改善箇所説明図

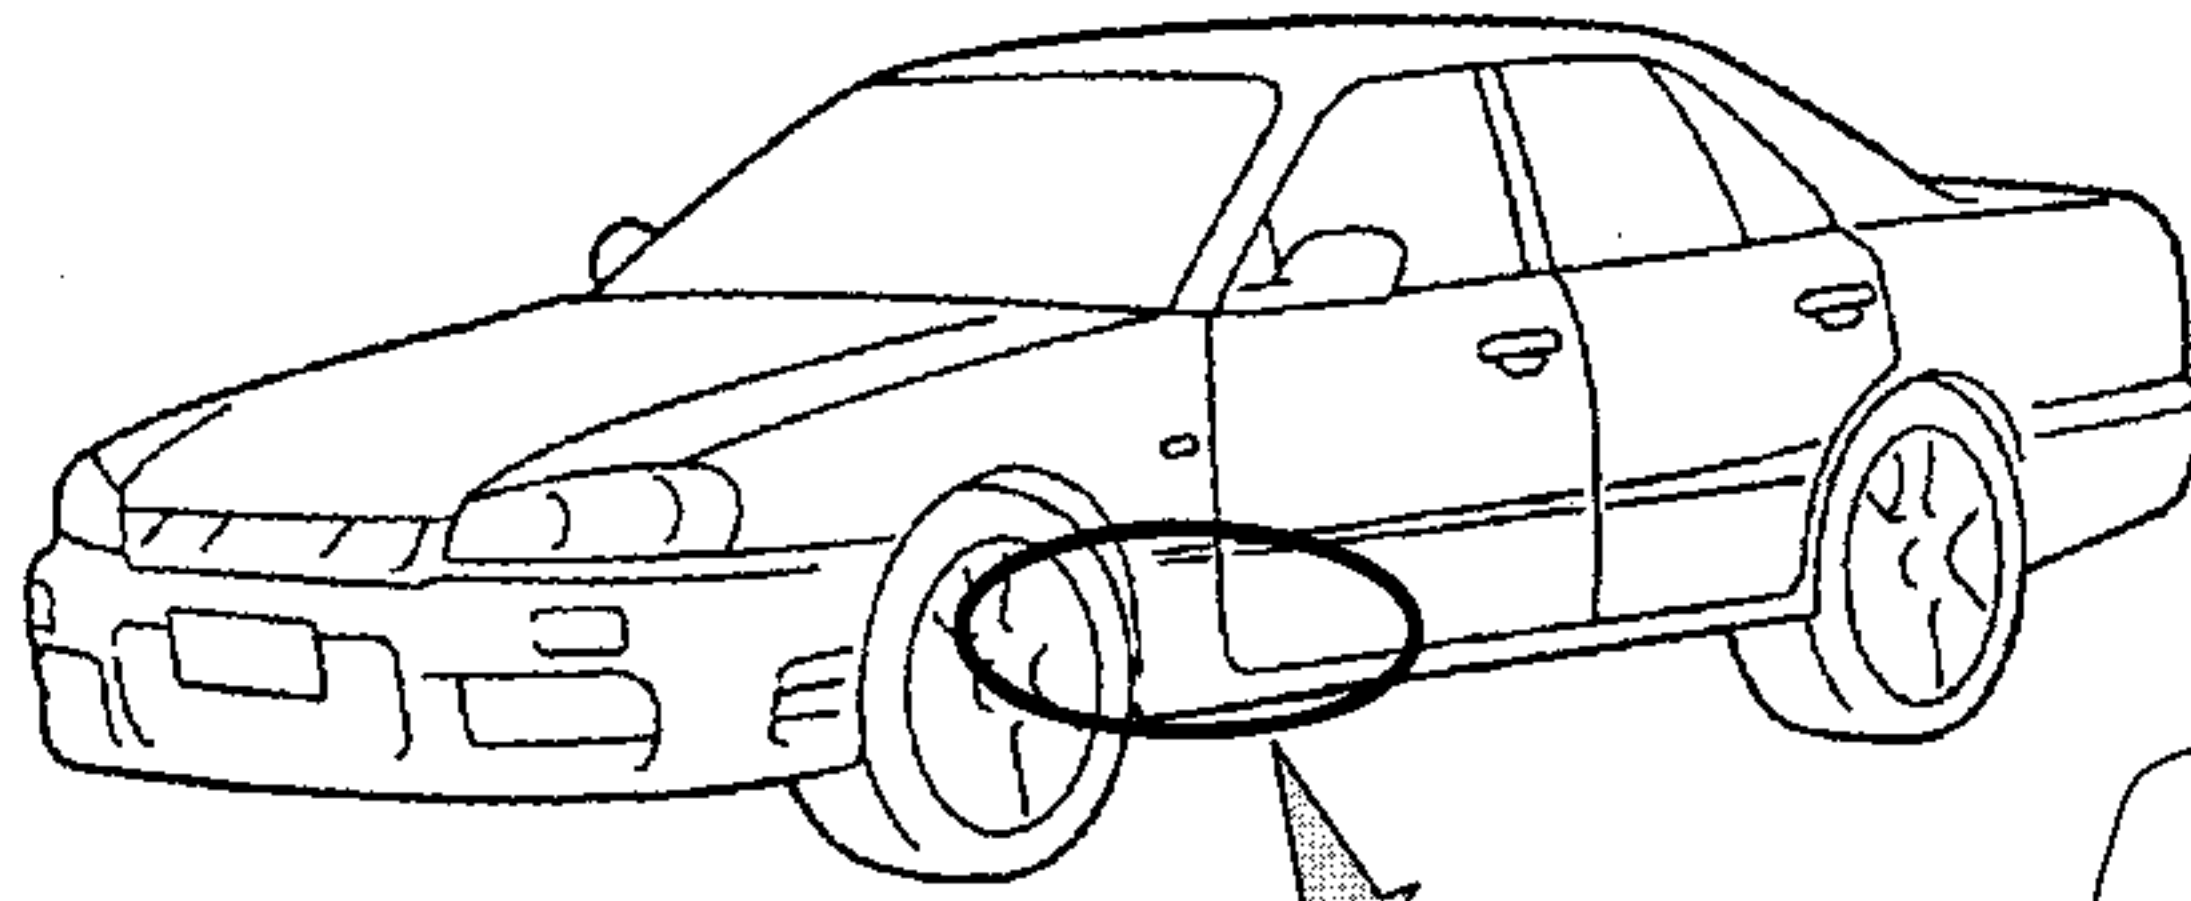
警察自動車において、手動変速機から車速信号を取り出すワイヤーケーブルの配索が不適切なため、当該ワイヤーケーブルの耐久性が不足して切損し、速度取締装置が機能しなくなるとともに、速度計が作動しなくなるおそれがある。

基準不適合発生箇所

改善の内容

全車両、当該ワイヤーケーブル及び車速信号の分岐器を取り外し、速度計基盤及びハーネスを対策品に交換する。あるいは、手動変速機の車速信号取り出し部に方向変換器を追加し、当該ワイヤーケーブル及び車速信号の分岐器を対策品に交換する。

識別：黄色のペイントをモデルナンバープレートに塗布する。
